ABITAZIONE interno 21 - piano Quarto - scala II

fg 194 - part 154 - sub 21

DIFFORMITA' RILEVATE

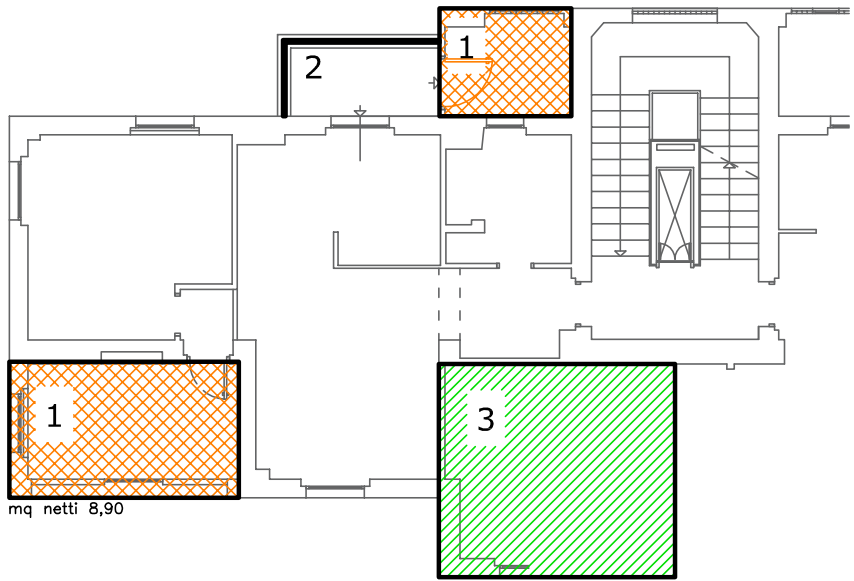
1 - Ampliamento a destinazione residenziale per sup netta totale di circa mq 12,90. Domanda di Condonò 87/238844/7 richiesta per una superficie residenziale di mq 9,60. Si consiglia la presentazione di documentazione aggiuntiva completa di visura storica, planimetria aggiornata, modulo-descrizione lavori - foto e relazione esplicativa Richiesta di ulteriore sot in tipologia 7 per opere interne con cessione di vano (in difformità al progetto e visibili dalla planimetria del 1967)

2 - Infisso a chiusura balcone non evidenziato

- 4 - (opere di manutenzione straordinaria MS) Diversa distribuzione interna
- 3 - (opere di manutenzione straordinaria MS) Cessione di un vano

* presso il Catasto:
VISURA Modifica/inserimento di "scala" - "palazzina"
PLANIMETRIA Inserimento "scala-interno-palazzina"
Eliminazione parte della veranda

(eventuali) PRATICHE da PRESENTARE:
-- Docfa con planimetria e inserimento dati
-- Doc aggiuntiva Ufficio Condonò
